CAAC 适 航 指 令

编号: CAD2012-A300-09

一. 标题: 设备/内饰-位于头顶行李舱中的便携式氧气瓶-检查/更换

在中国注册的安装了单框(one-frame)头顶行李舱组件(OHSC)的所有型号、所有序列号的A300-600客机型飞机(仅全货机除外)。

图1 POCA图示

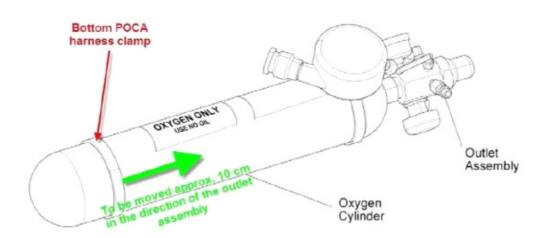
- (1)对于只在空客公司AOT A25W003-12原版附录A中列出的飞机,在CAD012-A300-07(39-7475)生效后的10天内或50个飞行小时内,以先到为准,按照空客AOT A25W003-12的说明对安装在邻近L1和R1门的单框OHSC内部的POCA和受影响的隔热层执行一次详细的目视检查(DVI),并根据检查结果,在下一次飞行之前完成适用的纠正措施。
- (2)对于空客公司AOT A25W003-12原版附录A中没有列入的飞机:在本指令生效后的10天内或50个飞行小时内,以先到为准,按照空客AOT A25W003-12的说明对安装在邻近L1和R1门的单框OHSC内部的POCA和受影响的隔热层执行一次DVI,并根据检查结果,在下一次飞行之前完成适用的纠正措施。
 - 注:本指令图1说明了受影响的安装。

- (3) 在本指令第(1) 或第(2) 节所要求的检查后10天之内,以及此后,以不超过10天的间隔为周期,按照空客AOT A25W003-12 R1版的说明对安装在邻近L1和R1门的单框OHSC内部的POCA执行DVI。
- (4)如果在本指令第(3)节所要求的任何检查发现损坏(例如隔热层损坏、电弧迹象,电线擦伤),在下次飞行前,按照空客AOTA25W003-12 R1版修理或更换所有损坏的部分。
- (5)对于在本指令生效日之前已按照空客AOT A25W003-12原版中的说明执行过的检查或纠正措施,可以认为符合本指令第(1)、(3)和(4)节初始要求。
- (6)在按照本指令第(1)、(2)及(3)节所要求的每次检查 后的30个日历天内,向空中客车公司报告检查结果(仅在发现问题时)。
- (7)完成本指令第(4)节所要求的纠正措施不能作为对本指令要求的第(3)节重复检查措施的终止。
